六輕相關計畫
環境影響評估審查結論
執行監督委員會
(台塑企業)

第七十一次委員會報告資料

中華民國 107 年 6 月 28 日

第70次監督委員會意見暨 歷次尚需回覆意見辦理情形

106年第四季開發單位之空氣品質監測站與環保署旭光站之PM₁₀變化趨勢圖

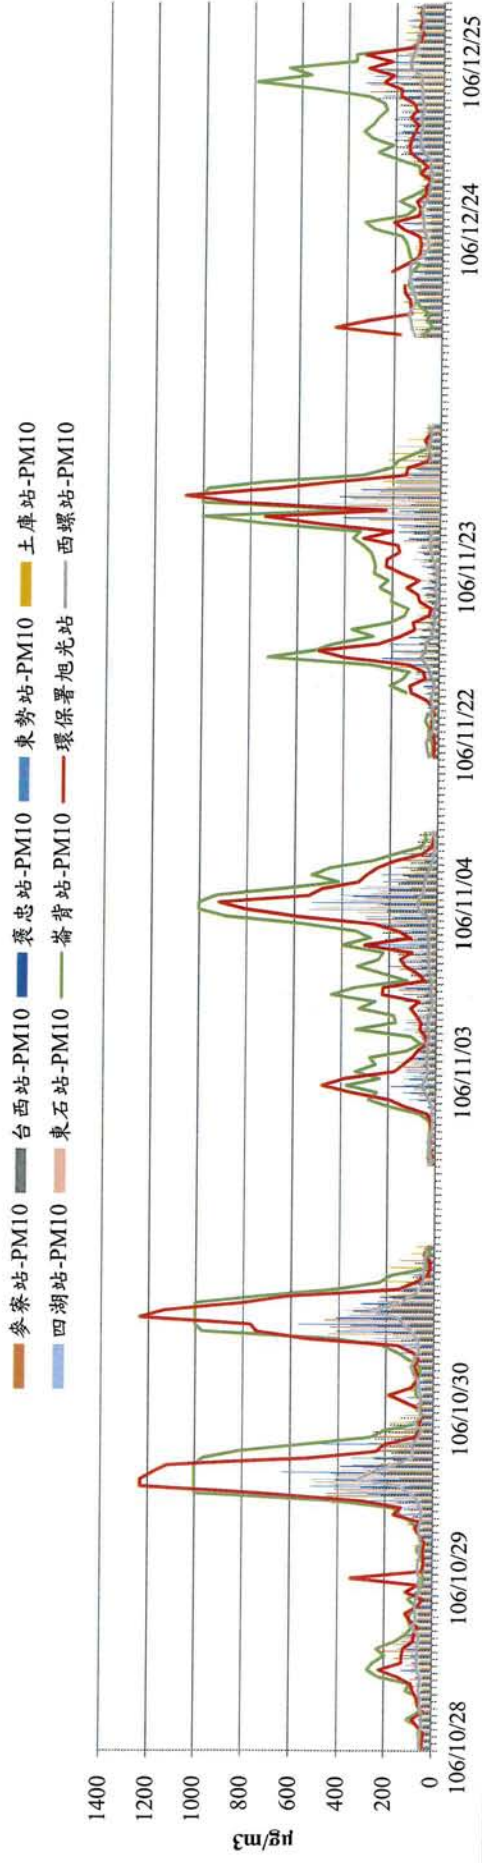
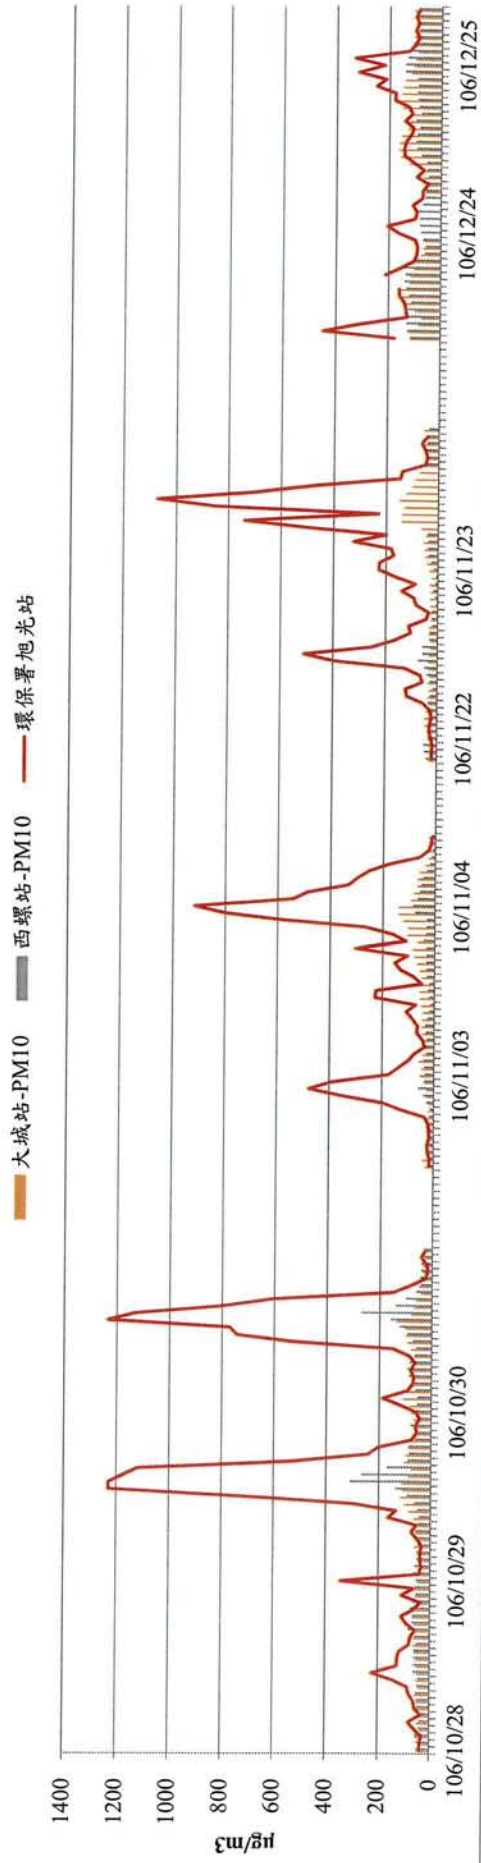
- (一) 本季(106Q4)在麥寮站懸浮微粒(PM_{10})有5天，臺西站有3天超標，比例偏高，請再分析來源。
- (二) 關於106年第4季空氣品質監測結果有5天的時間 PM_{10} 有超標的情形，請再以更具體的數據說明發生的原因。
- (三) 本季環境監測結果，在空氣品質部分，於麥寮和臺西測站分別出現5天和3天 PM_{10} 超標之情形，應分析可能污染源，建議可考慮擴散不良季節提升污染防制效能之可行性。

- 106年第4季開發單位麥寮與台西站之PM₁₀質量濃度變化趨勢均與環保署空品測站相同，且發生PM₁₀超出空氣品質標準事件日時間點亦相同。
- 經以時序圖分析開發單位的空品測站及環保署空品監測站與河川揚塵測站(旭光站)之PM₁₀質量濃度變化趨勢，當旭光站發生PM₁₀質量濃度高值時(大於125 μg/m³)，而開發單位與環保署各測站之PM₁₀質量濃度變化亦有明顯提高，而位於濁水溪北岸之大城站，則無此現象(詳下圖)，顯示麥寮、台西地區之PM₁₀質量濃度除受鄰近測站裸露地之揚塵影響外，亦有河川揚塵之綜合影響。

附圖一 麥寮園區地下水鹽化指標等濃度分布圖

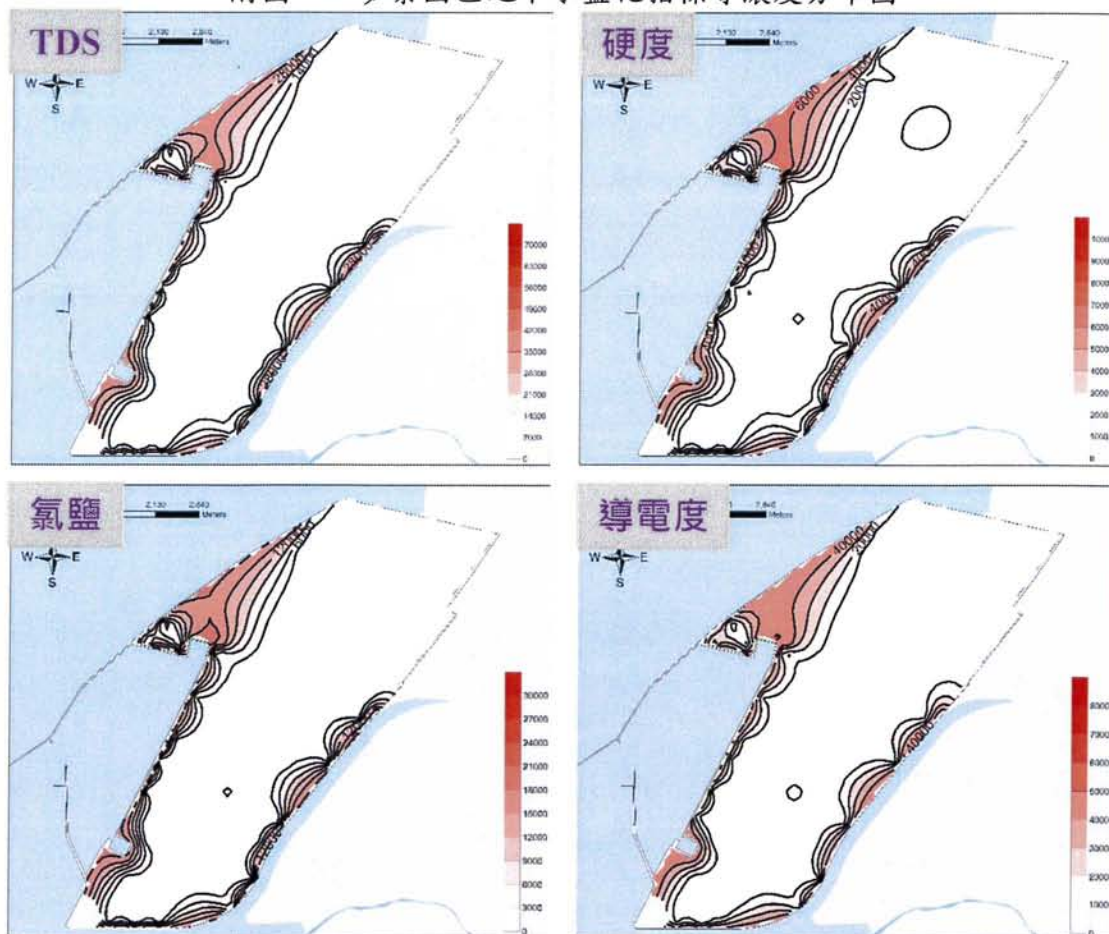
- (一) 灰塘區地下水質變化情形，灰塘井2的變化情形與其他2個井非常不同，其原因為何？
- (二) 灰塘井2之水質和灰塘井1及井3之數值相差大，請補充說明原因。
- (三) 灰塘區域地下水質顯示，灰塘井2之多項指標項目測值特別高，原因為何？為何比靠海近的井1高。

灰塘井2鄰近海側，雖廠區經多年降雨淋洗，地下水鹽化指標(如附圖之導電度)已逐漸下降，惟受海水影響，測值下降速度比灰塘井1、井3緩慢，所以測值較高，原因說明如下：

1. 灰塘井1位於港區附近，因受港區附近設施結構影響，降低地下水與海水之連通性，致鹽化指標下降速度高於灰塘井2。
2. 灰塘井3距海較遠，經多年降雨淋洗，鹽化指標下降速度高於灰塘井2。
3. 後續將持續監測以瞭解其變化情形。
